### 仕様変更

N-2019-06

## 塩害用フィルタケース（樹脂製） EFC-12 フィルタの仕様変更

### 変更内容

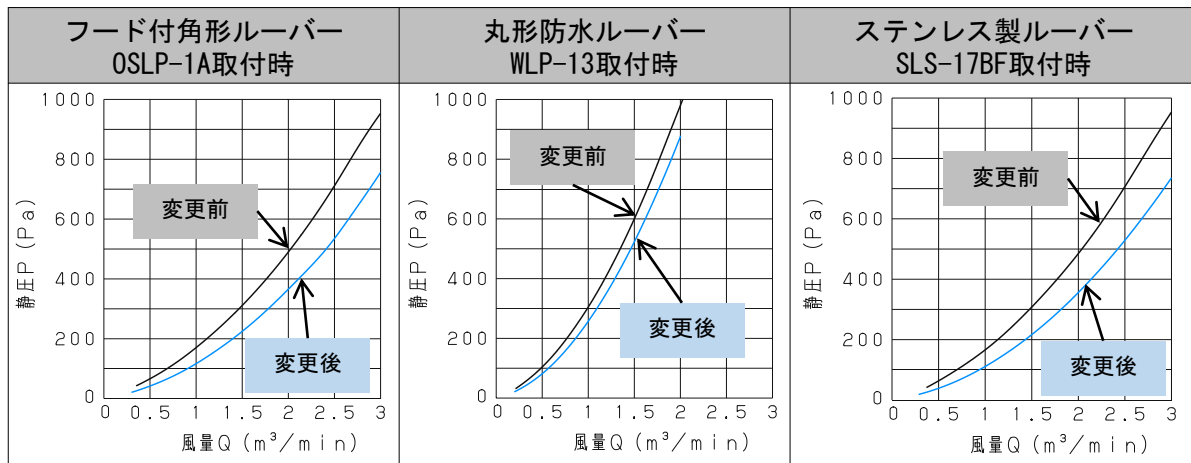
- フィルタ外観  
EFC-12のフィルタ折り目を変更します（横→縦）。

| 変更前       | 変更後       |
| フィルタ折り目：横 | フィルタ折り目：縦 |

- フィルタ初期圧力損失（ろ過風速1m/s時）

| 変更前  | 変更後  |
| 52Pa | 50Pa |

- システムインピーダンス  
フィルタ変更により通風抵抗が減少し、換気効率が向上します。
